**Forum mondial de l'harmonisation
des Règlements concernant les véhicules**

Règlement n° 37 (Lampes à incandescence)

Proposition de complément 41 à la série 03 d'amendements au Règlement n° 37 (Lampes à incandescence)

Communication de l'expert du Groupe de travail «Bruxelles 1952»*

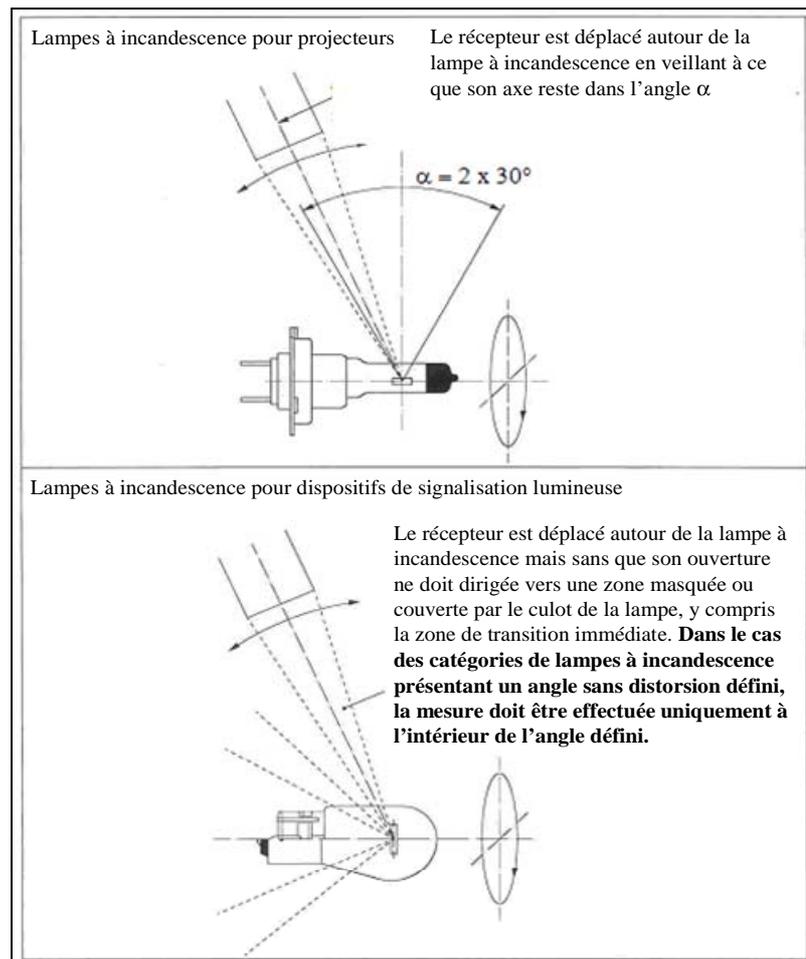
Paragraphe 2.3.3, modifier comme suit:

- «2.3.3 Sur les lampes à incandescence pour dispositifs de signalisation lumineuse, les mesures doivent être effectuées autour de la lampe, à l'exception de:
- La zone masquée ou couverte par le culot de la lampe; et
 - La zone de transition immédiate le long du culot.

Pour les lampes à incandescence à deux filaments, on considère le centre du filament principal.

Dans le cas des catégories de lampes à incandescence présentant un angle sans distorsion défini, la mesure doit être effectuée uniquement à l'intérieur de l'angle défini.».

Texte de la partie inférieure de la figure illustrant les positions du récepteur colorimétrique, modifier comme suit:
